D^o Christobal de Menoyo: Dueño de unas casas en los Portales de S. Cruz q.^{ta} hacen esquina a la calle de Avocha. y fachada a la Carrera; con el debido respeto hace presente al Ilustre Ayuntamiento. tiene q.^{ta} ejecuta en dhas casas, la obra q.^{ta} expresa la certificación adjunta del arquitecto Sr. Juan. Pradi; y a efectos de poderlo poner en ejecución y no perder tiempo.

He visto esta instancia, como así mismo la Declaración del Ilro de Obra de Sr. Manuel Pradi, y hecho cargo de las que ligeram.^{te} se indican, y de los Apert que conceptuo preciso para su Reparación, en el malísimo estado en que se hallan

Conceder licencia para la execucion desta obra con arreglo precisam^{te} a lo que expone el Jy. ma. Enm. declaraz. antecedente.

Escala de 1 2 3 4 5 6 7 8 9 10 pies Castellano

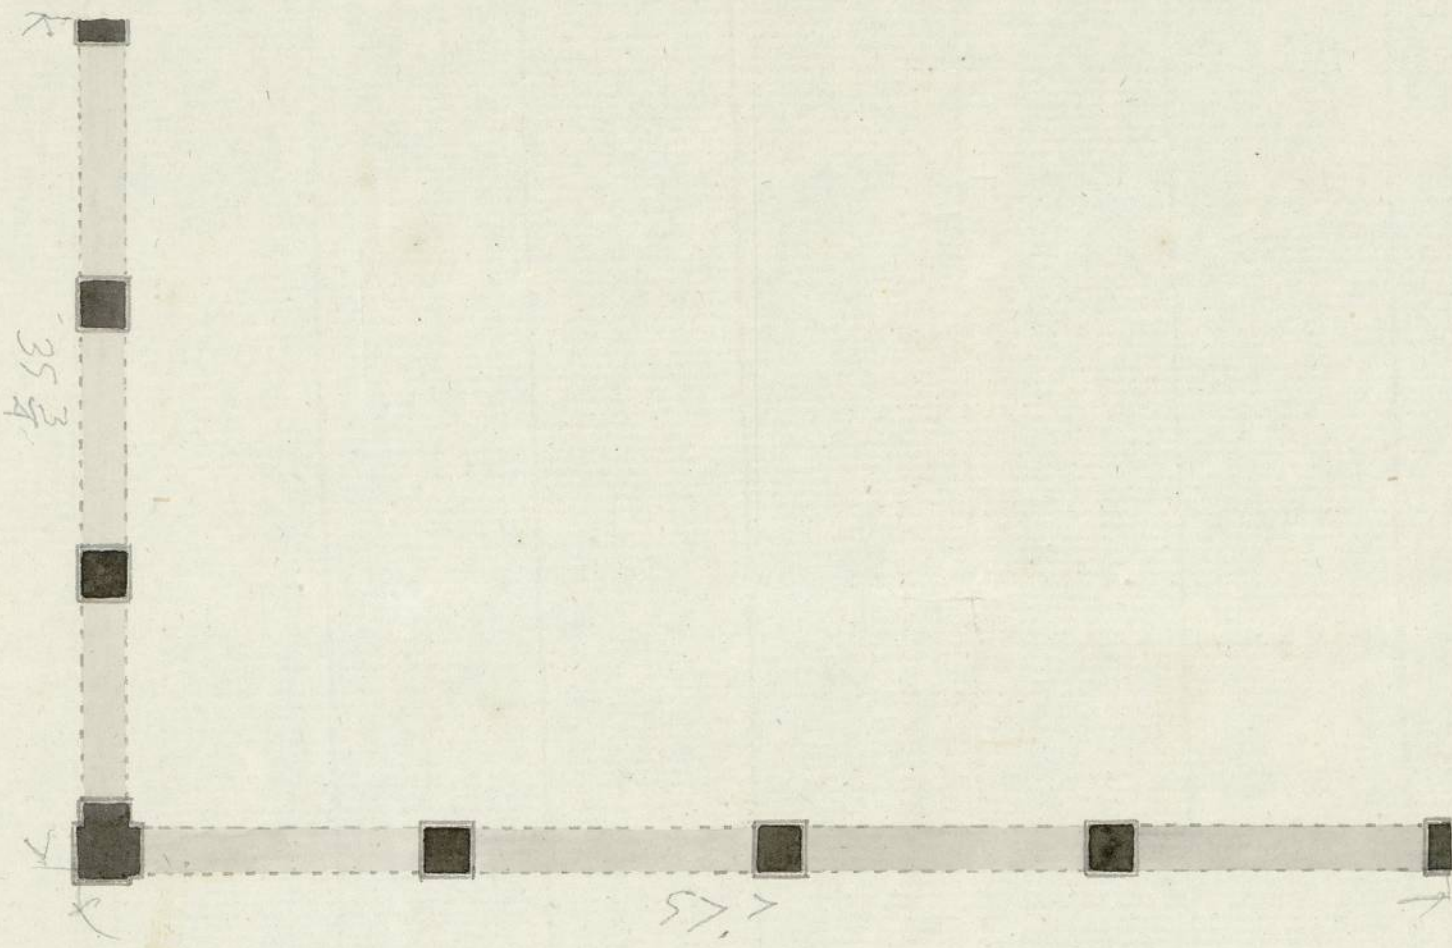
Comboniente en que V. S. Y. Conceda a esta parte la lizen-
zia que solicita, observando se tire la linea recta
con las fachadas de las Casas medianeras, desde el
medio de la Pilastra que axe medianera con la Casa
numero quatro, con cinquenta y siete pies y siete de-
dos, donde esta concluye, bolbera otra linea formando o-
angulo agudo con la linea anterior, con treinta y cin-
co pies y tres quartos, que rematará al medio de la
Pilastra de medianera de la Casa num. Veis, Se reco-
noceran los Cimientos que ande reubir las Pilastras, que
deven ser muy solidos y en caso que sean de piedra q.
Naman de S. Vito, se arran con buena piedra, sobre
ellos se sentaran toras de Eleccion de apie y grueso
de piedra bezzoquerria dura y de buen grano, sentando
sobre estas los Tocales ya continuas. Las Pilastras di-
ziendo la del angulo de tres p. y cinco dedos por cada
frente, dando al lado el grueso de las Pilastras antigu-

as, Se quitaran los maderos del suelo que axe el-
portal en la fachada que hace frente a la Parrquia
de Sta Cruz por allarse desmibelado, y de queno caber
las Carreras, que estas deven ser de medias varas
de derecha de la mejor Calidad las que quedaran
sentadas a Plomo con el frente y trasdo de las Pilastras
que Cooperan a todo un grueso, sentando sobre ellas en-

lugar del suelo que tá situado otro nuevo volviendo con-
 las Carreras y Pilas tras por la fachada frente ala R.
 Caxcel asta la Egrejada Casa n.º seis, quedando por-
 otra parte las mencionadas Carreras a nivel y a lli-
 bir el suelo del quarto principal, con las de la fachada
 opuesta a dha Parroquia, por lo que se quitará el Suelo
 que hace a el entre suelo para que quede el Portal
 con mejor aspecto, se compondran y aplomaran las
 dos Pilas tras de medianeria, pagando cada medianero
 la parte que le Corresponda, se pondran en cada ynter-
 valo de Pilastra en las medias varas dos Pasadores de Ye-
 ro con sus tornillos afin de que queren aradas y que
 no se alabeén, se enramara la fachada poniendo pie-
 derechos sobre dhas medias varas aplomo del maximo de
 las Pilas tras, dando sesquero ala fachada dos pies en lo-
 principal, un pie y siete octavos en el q.º Segundo, un pie
 y tres quartos en el tercero, y uno y cinco octavos en el quar-

to alto, se arar dichas fachadas de ladrillo fino con
 buen Yeso y arena en atencion a el poco grueso que
 resulta y la mucha altura que tiene superando el-
 Alexo a el nivel del dcha Casa que aze equiva numero
 Siete, dandole la forma que tiene a quel, Los Balcones
 principales bolaran dos pies, los segundos pie y medio, los ter-
 ceros un pie, y los del quarto cinco medio pie, axiando Pie-

torraso en el portal con clavos tavaques y tomizas, poniendo
de las doras de las dos fachadas, y perdamos necesario
para la subida a el Portal, y en atencion a que debe
atar el Alexo como va dicho con la expresada Casa
numero siete, Se quitara el cuerpo que forma bove-
rilla para que quede con mas Soudes, y mejor aspecto
axiando en la fachada su buen reboco, y en abiendo venta-
do los locales de las Pilantras entoda la Equadra, debe este
ynterestado dar abito a N. S. Y. que se a de verbir man-
darla Reconocer, y orio y qual abito y Reconocimiento
se debera practicar en entando la obra a los remates p.
que conste a N. S. Y. haberse observado lo que se oraba
determinar, Madrid 23 de Mayo de 1791.

A los Residores y Infraescritos no se les ofrece reparo en con-
ceder la licencia q. solicita este Ynterestado, observando de
todo lo q. previene el Sen. Nro. m. Y. en su antecedente
Informe. Mad. 25 de Mayo de 1791.
